TECHNISCHE INFORMATION

TI2519

HG

Restwasser in Restwassereimer

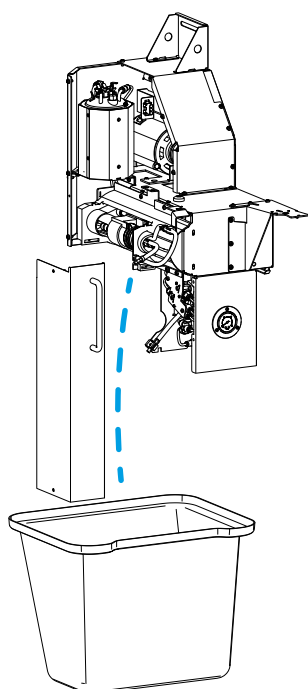
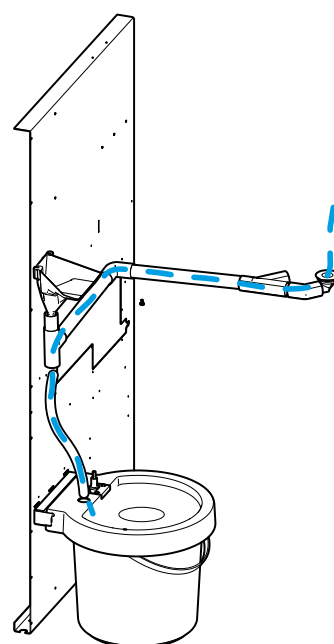
Für unsere Standgeräte im HG Bereich, die einen Espressobrüher besitzen, haben wir einen Rüstsatz erstellt, bei dem das Restwasser nach der Brühung nicht in den Satzbehälter geleitet wird, sondern in den Restwasserbehälter. Sollten Sie diese Variante bevorzugen, können Sie sich den Rüstsatz mit der Artikelnummer 404 50 802 00 Abwasserleitung bestellen. Der Rüstsatz enthält eine detaillierte bebilderte Montageanleitung, mit deren Hilfe der Umbau möglich ist.

Bitte denken Sie daran, dass bei dieser Variante der Eimer relativ schnell voll wird und eventuell der Reinigungszyklus angepasst werden muss.

Vor dem Umbau

Nach dem Umbau
